BV. -Nr. 13-2023 der Verbandsversammlung des AZV „Elbe-Floßkanal“

Anlage 1 BV 13-2023

Fortschreibung
 Abwasserbeseitigungskonzept
 01/2008
AZV Ebe-Flosskand
 Maßstab: 1:10.000
 Blatt: 5
 Datum: 01/2008
 Planungs- und Ingenieurgeellschaft GmbH
 Mühlenstr. 10, 03055 Berlin
 Tel. 030 7277 4343 Fax 030 7277 4348

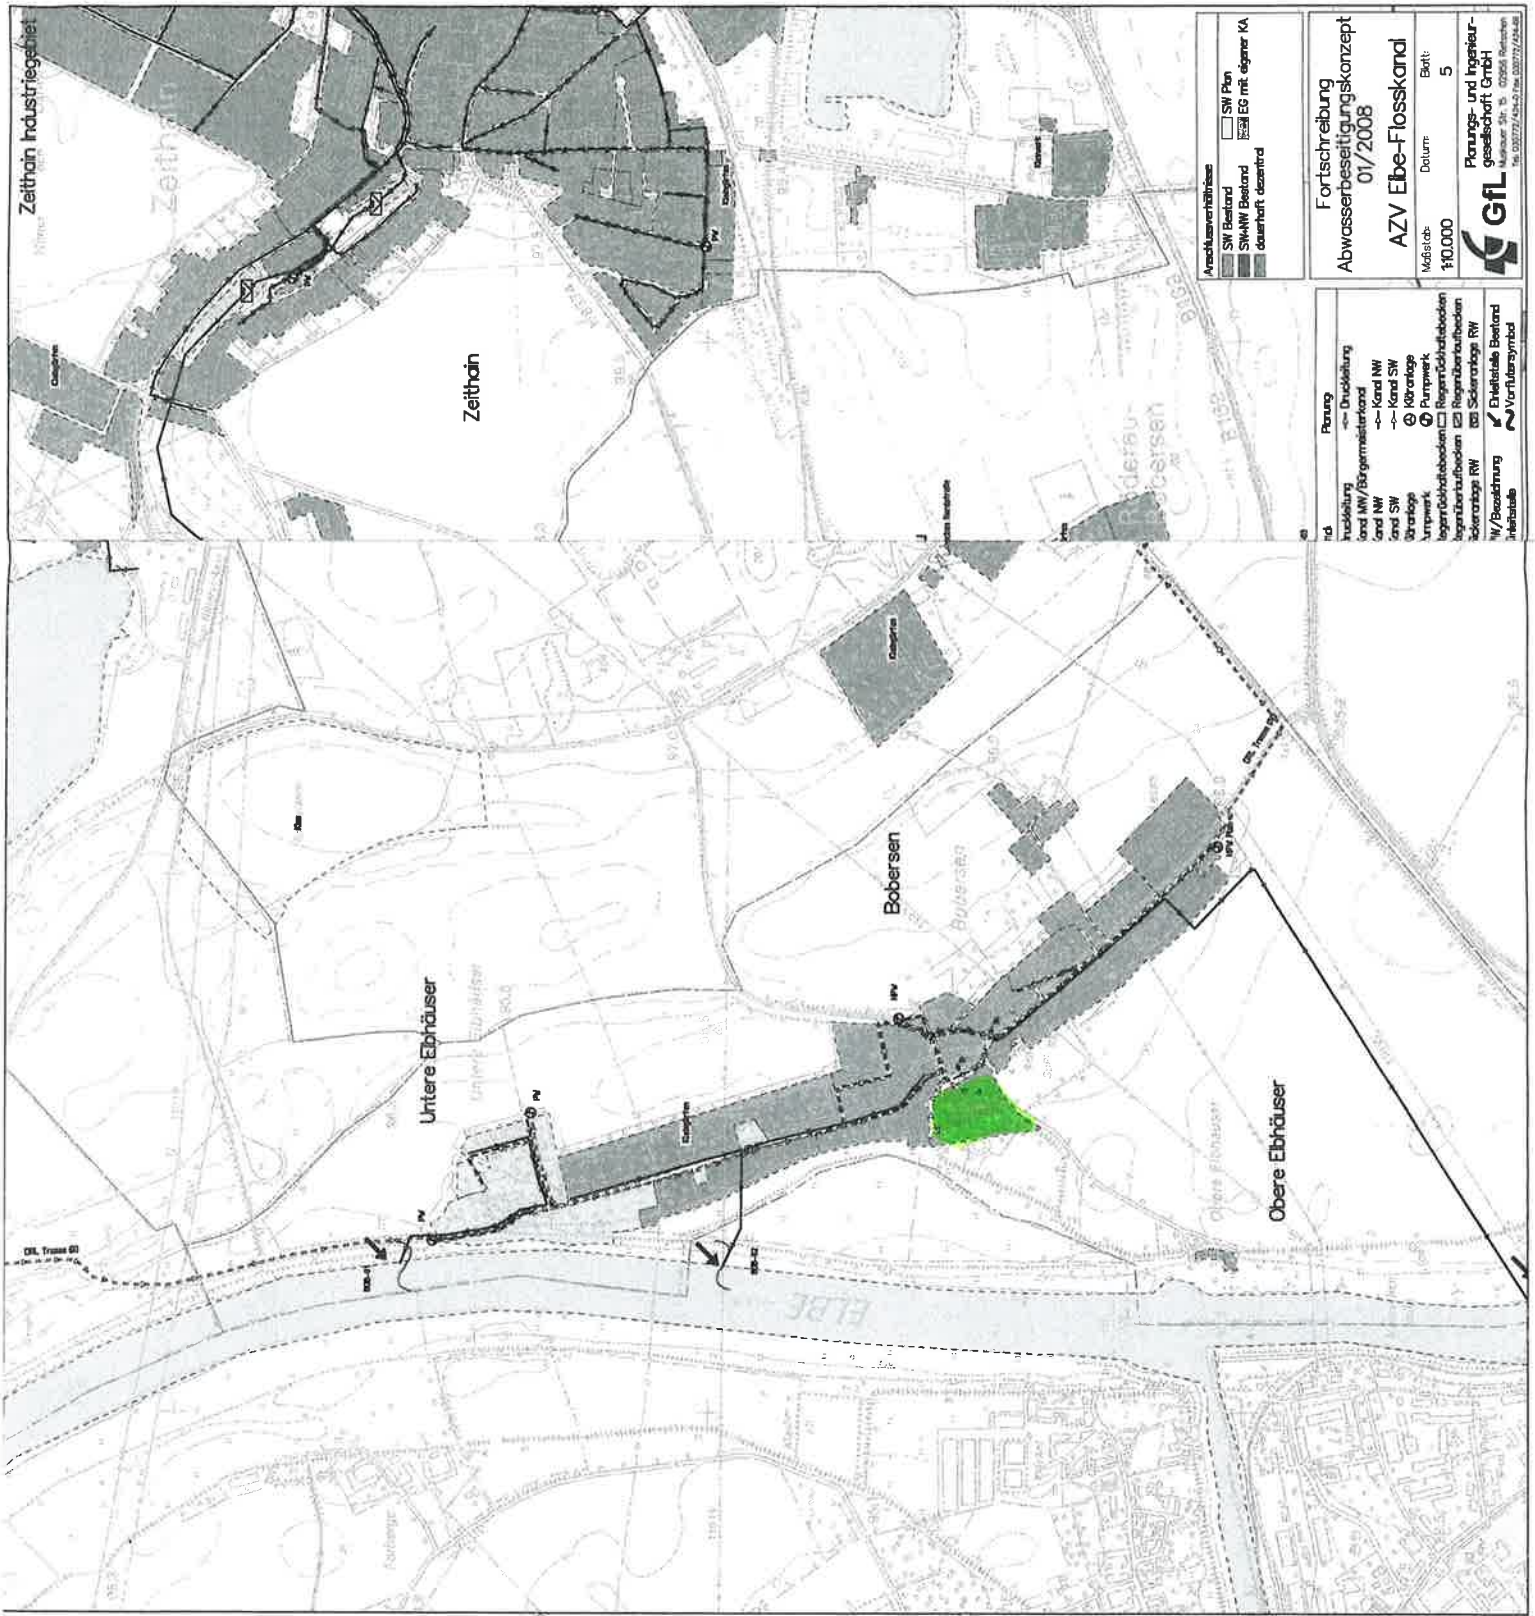
Zeithain, OT Bobersen , Wiesenstr. 7

-dezentral- (bisher zentral)

= Änderungsbereich
 Schloss Boberschen
